PRODUKTINFORMATION

ADI 3M ersätter ADB 3M & ADB 3M Kit

Tillgänglig från 2020-11-16

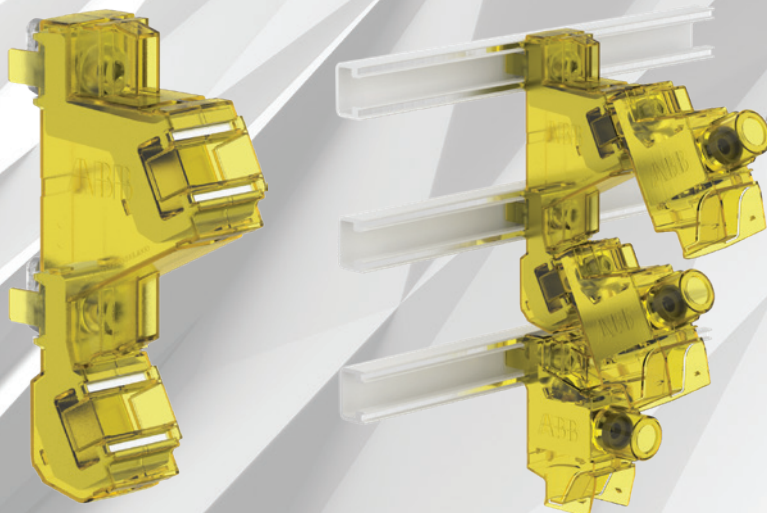
ADI 3M, för kompakt montage av anslutningsdon ADI 300, ersätter ADB 3M & ADB 3M Kit. Anslutningsdon ADI 300 (E-nummer 07 327 94) beställs separat.

Förbättringar med ADI 3M:

- Den tidigare ADB 3M testades för 500A märkström. Den nya ADI 3M är testad för 630A.
- Vid användning av tidigare ADB 3M behövde profilmutterarna från AD 300 tas bort. Med ADI 3M monteras anslutningsdon ADI 300 utan ändringar, för enklare och snabbare installation.
- ADI 3M har samma transparenta design som övriga Kabeldon anslutningsdon, för förbättrad visibilitet.
